Aprobación inicial del estudio de detalle para la ordenación de los volúmenes edificables sobre la parcela E-U2 de la UA-06SE, c/ Arcipreste de Hita número 2-8, Santa Eulària des Riu

ESTUDIO DE DETALLE PARA LA ORDENACIÓN DE VOLÚMENES

PARCELA E-U2 (UA-06SE)

CONTESTACIÓN A REQUERIMIENTO

EXP2018/011140; R.G.E.: 201800011780
JUSTIFICACIÓN DE CONSIDERACIÓN DE TERRENO INCLINADO

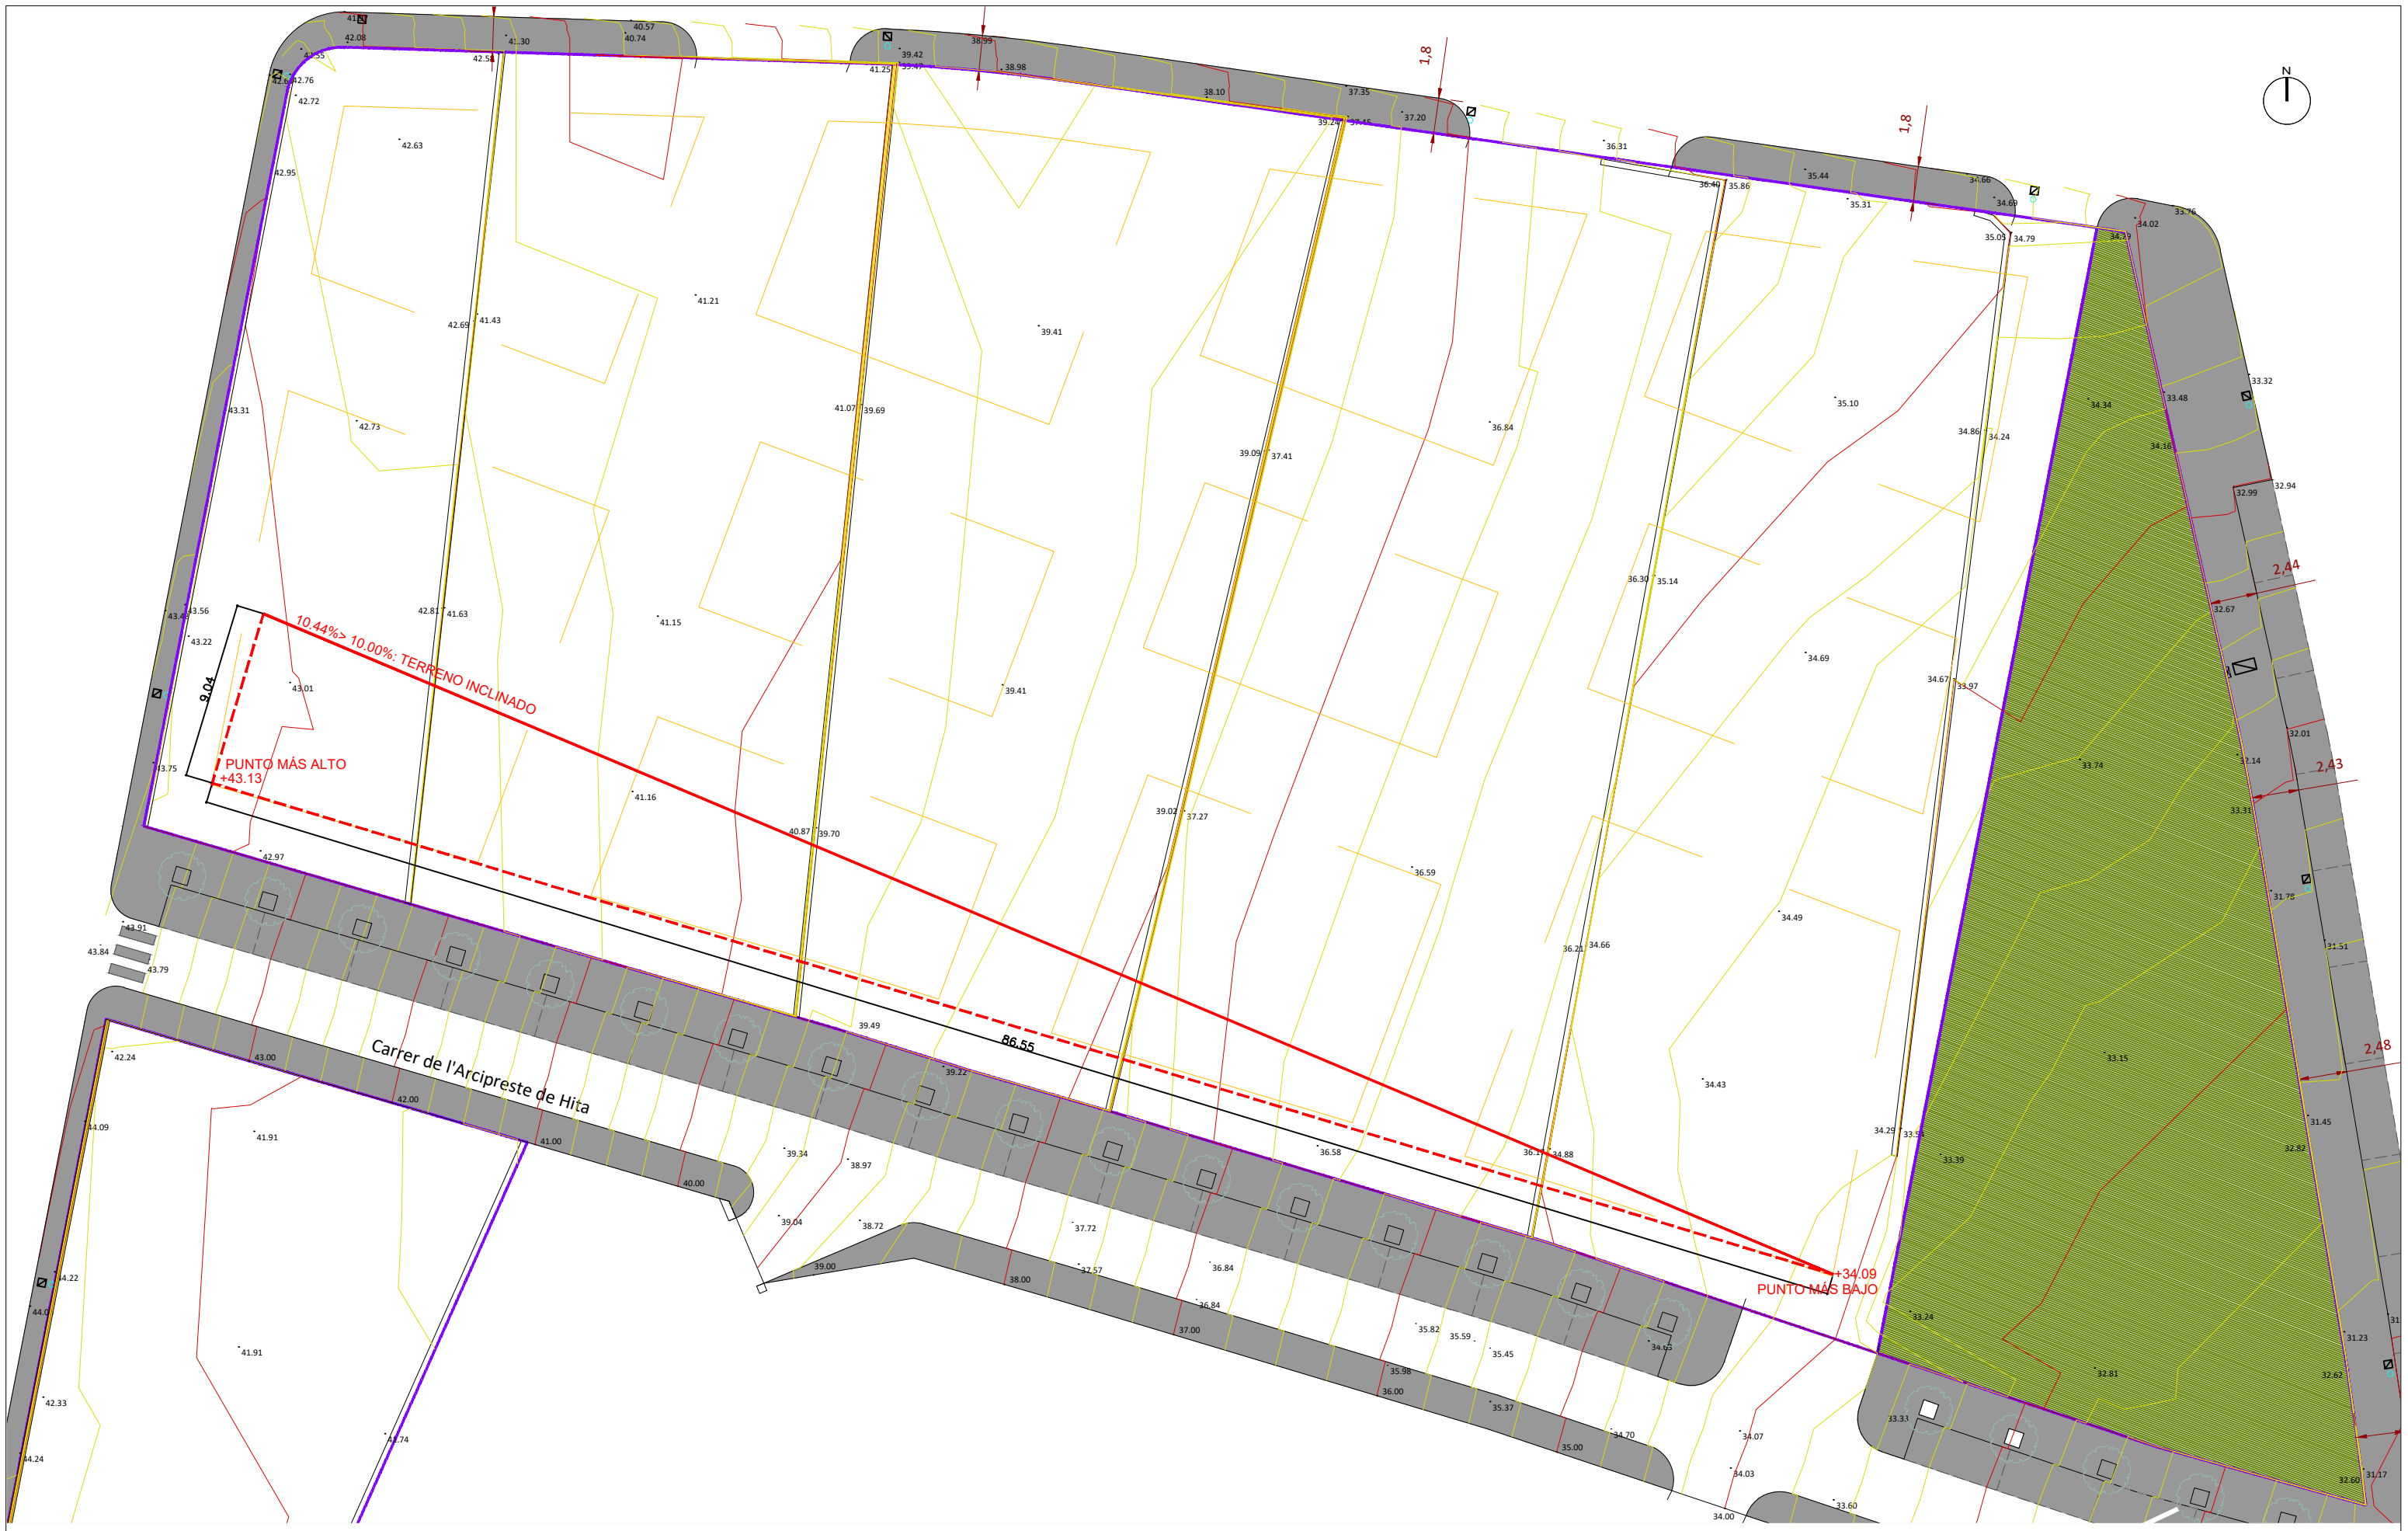
[...] de forma previa a la continuación de la tramitación del expediente debería de solicitarse del promotor la incorporación al mismo de justificación de que concurren al caso las condiciones que el citado artículo 6.2.03 de las NNUU establece en su apartado 4 para aceptar la consideración de un terreno como inclinado.

En respuesta al requerimiento recibido, se adjunta plano AD01 donde se justifica el cumplimiento del punto 4 del artículo 6.2.03 de las NNUU, dado que entre el punto más elevado (cota +43.13) y el más bajo (cota +34.09) de la proyección sobre el terreno natural del perímetro exterior de los edificios existe una distancia de 86,55 ml, y el incremento de altura es de 9,04 ml, por lo que la pendiente es del 10,44%, por lo que puede afirmarse que el terreno tiene la consideración normativa de **Terreno inclinado**, y es correcta la diferencia de 1,50 m entre la planta baja y el terreno natural que recoge el E.D. presentado.
